Product Change Notice (PCN)

件名: 弊社 32Mb/64Mb SRAM 製品の高温スタンバイ電流規格変更

発行日: 4/25/2024

マーキング表示例

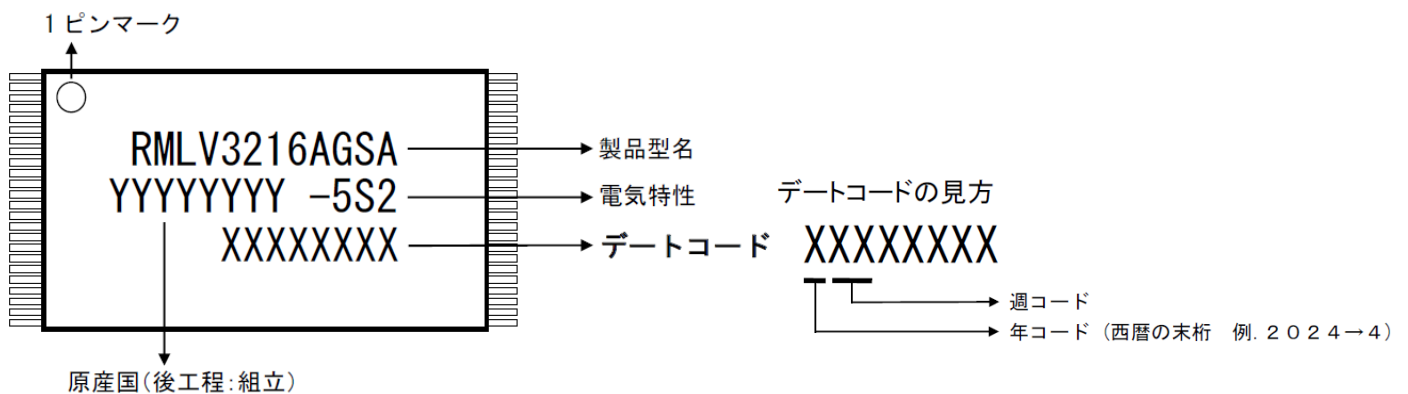
製品の識別方法: パッケージ表面にマーキングされているデータコードにより、変更前後の識別が可能。変更後製品のデータコードは、**417XXXXX** 以降となります。

マーキング表示例やデータコードの見方については、以下をご参照ください。
